改善箇所説明図

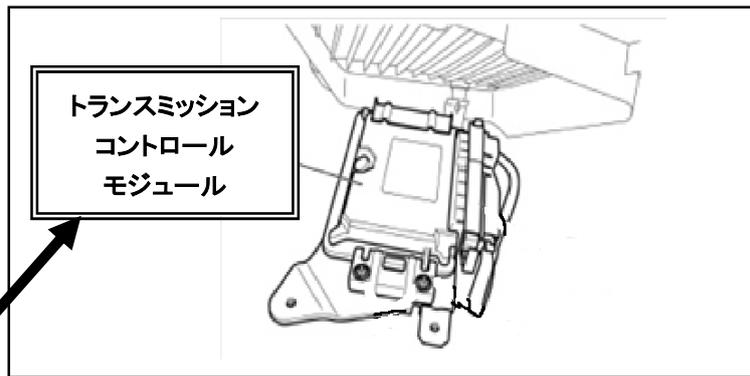
基準不適合部位

注:  対策を施す部位を示す

トランスミッションコントロールモジュールにおいて、ソフトウェア設計時の検証が不十分であったため、自動変速による減速時、3速から2速へのダウンシフトで2速に入らない場合がある。このため、セーフモードによりギアがニュートラルに固定され、警告灯が点灯して、走行できなくなるおそれがある。

全車両、トランスミッションコントロールモジュールのソフトウェアを対策プログラムに書き替える。
